大型トラックの走行装置のリコールについて

リコール届出番号2343

平成21年7月7日、日産ディーゼル工業株式会社は下記のリコールを国土交通大臣に届け出しました。

改善箇所説明図

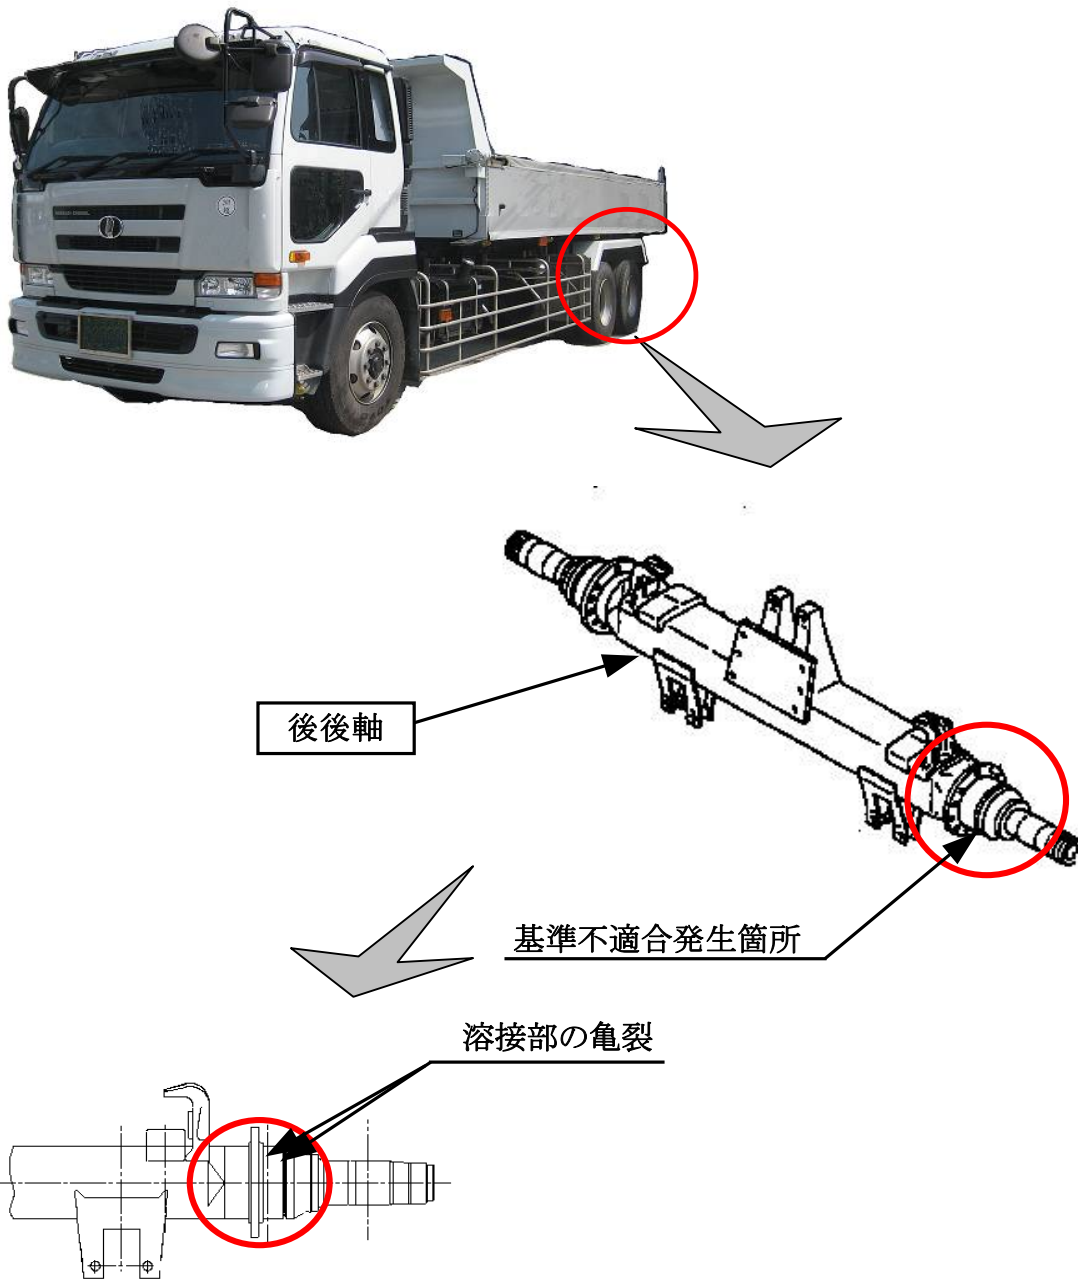
大型貨物車(後前1軸駆動3軸車)の後後軸において、一部の車両で、使用環境に対する強度の余裕が少ないため、当該車軸に亀裂が発生する可能性がある。そのため、そのままの状態で使用を続けると、亀裂が進行し、最悪の場合、車軸が折損するおそれがある。

全車両、後後軸を対策品に交換する。なお、対策品の供給に時間を要するため、亀裂有無の点検を行い、亀裂がある車両は優先して交換する。
また、車両使用上の注意喚起を行う。

注： 内は交換部品を示す。

識別： 後後軸後方中央部に白色ペイントを塗布する。
